工程指示 / 要求簡箋(E.I.)

工程指示編號：EI / 0750 / 19 修改版次：A
 工程編號：J - 837 工程名稱：觀塘裕民坊
 工程項目：佛沙窗 ACCESS PANEL 及 T1W/D-4 削腳
 收件人：生統 發件人：Bessie Lau 日期：12/07/2019

X84599 邊企料

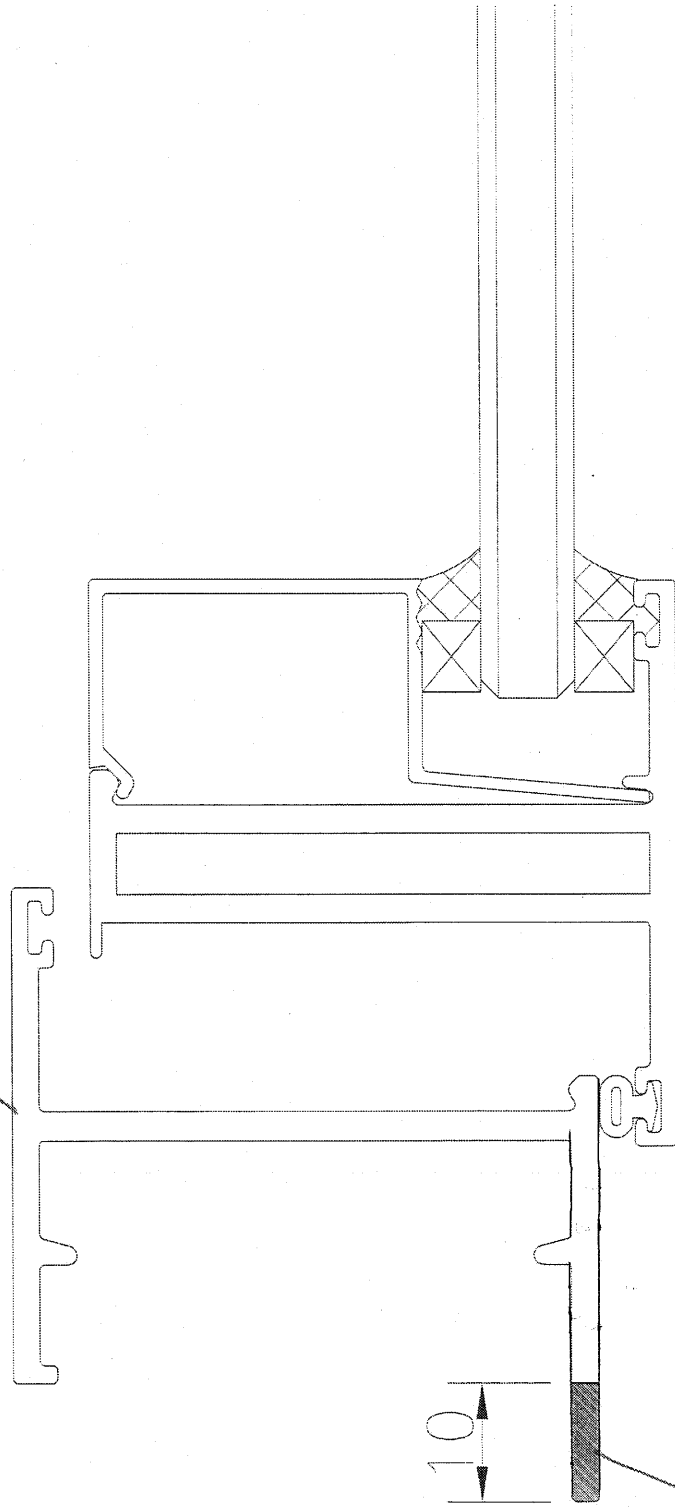
削短 10 mm
(陰線部分削去)

削脚後距腳離石夾邊 25 mm (維修窗)
離石夾邊 20 mm (TIWD-4)

陰影部分削去

圖 托頂塊 X84615

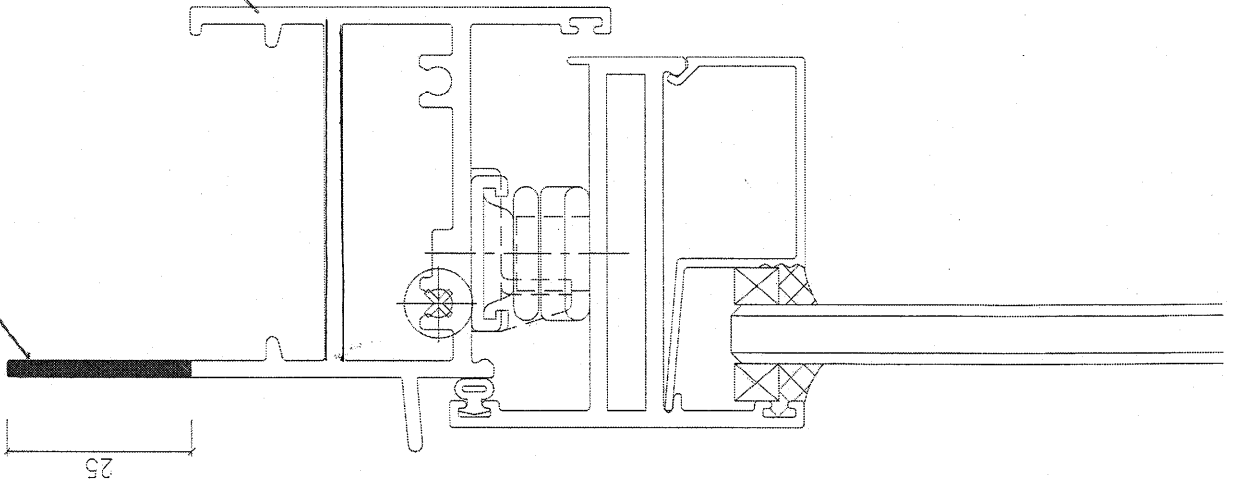
制胎後托腳離石夾邊 25mm (維修室)

離石夾邊 20mm (T1w/D-4)
